Dans le cadre de la consultation des personnes publiques, services ou commissions intéressées déposée par la Société TSE relative au dépôt de permis de construire relatifs à un projet de parc agriphotovoltaïque situé sur les Communes de Blaisy-Bas, Blaisy-Haut et Trouhaut, vous m'avez saisi pour avis, sur ce projet.

En ce sens, sur ce projet de parc agriphotovoltaïque, le Conseil Départemental de la Côte-d'Or émet **un avis favorable assorti des prescriptions liées aux problématiques d'infrastructures routières rappelées en annexe**.

## Projet photovoltaïque sur les Communes de Blaisy-Bas, Blaisy-Haut et Trouhaut

### Contraintes et servitudes au regard des compétences du Conseil Départemental de la Côte-d'Or

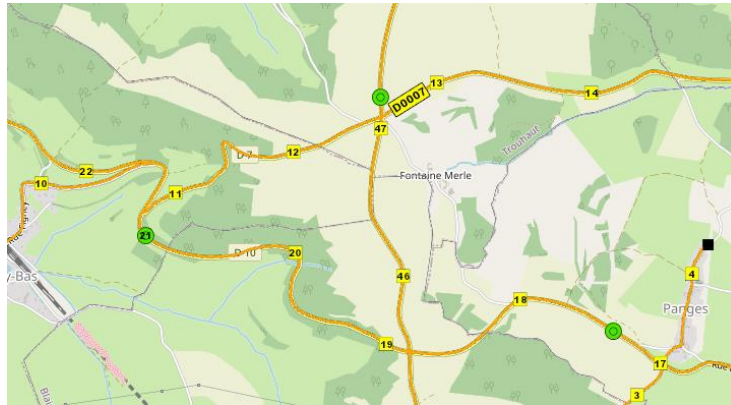
Au regard des RD16 et RD 7 limitrophes du périmètre d'étude, il conviendra, d'une part, de soumettre l'implantation de la centrale photovoltaïque à l'avis des Services Départementaux, d'autre part, de prévoir une marge de recul suffisante (d'un *minima* de quatre mètres par rapport à la limite du domaine public), par rapport aux voiries départementales présentes dans le secteur, afin d'assurer la sécurité vis-à-vis de la circulation sur ces RD.

Enfin, le pétitionnaire veillera à ce que les panneaux photovoltaïques installés soient orientés de sorte à éviter la génération d'éblouissements pour les usagers des RD 16 et RD 7, incompatibles avec la sécurité des usagers de la route.

Concernant les comptages routiers, les plus proches de l'emprise du projet (points verts sur la carte ci-dessous) :

- les comptages de 2004 réalisés à Trouhaut sur la RD 16 au PR 47 + 200 indiquent un Trafic Routier Journalier Moyen Annuel (TRJMA) dans les deux sens de circulation de 777 véhicules dont 6,95 % de poids-lourds (soit 54 poids-lourds),

- les comptages de 2004 réalisés à Blaisy-Bas sur la RD 10 au PR 21 indiquent un Trafic Routier Journalier Moyen Annuel (TRJMA) dans les deux sens de circulation de 637 véhicules.
- les comptages de 2003 réalisés à Panges sur la RD 10 au PR 17 + 360 indiquent un Trafic Routier Journalier Moyen Annuel (TRJMA) dans les deux sens de circulation de 973 véhicules dont 4,42 % soit 43 Poids-Lourds.
